Acuerdo 1205 Por el cual se aprueba la incorporación del cambio en los límites de generación y absorción de potencia reactiva de la unidad 4 de la planta de generación Termozipa y la respectiva curva de carga

1205

1 Agosto, 2019

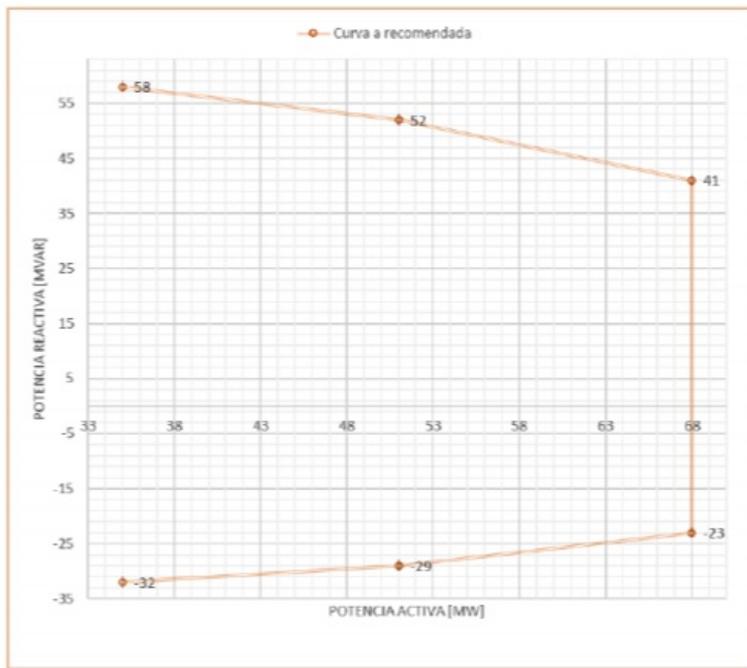
- 1** Aprobar la declaración de una nueva curva operativa de carga de la unidad 4 de la planta de generación Termozipa, en la que se define la capacidad para entrega y absorción de potencia reactiva de la unidad en función de la potencia activa generada.

Unidad	Sobreexcitación			Subexcitación		
	P [MW]	Q [Mvar] Antes	Q [Mvar] Después	P [MW]	Q [Mvar] Antes	Q [Mvar] Después
Termozipa 4	68	+30	+41	68	0	-23
	51	+30	+52	51	0	-29
	35	+30	+58	35	0	-32
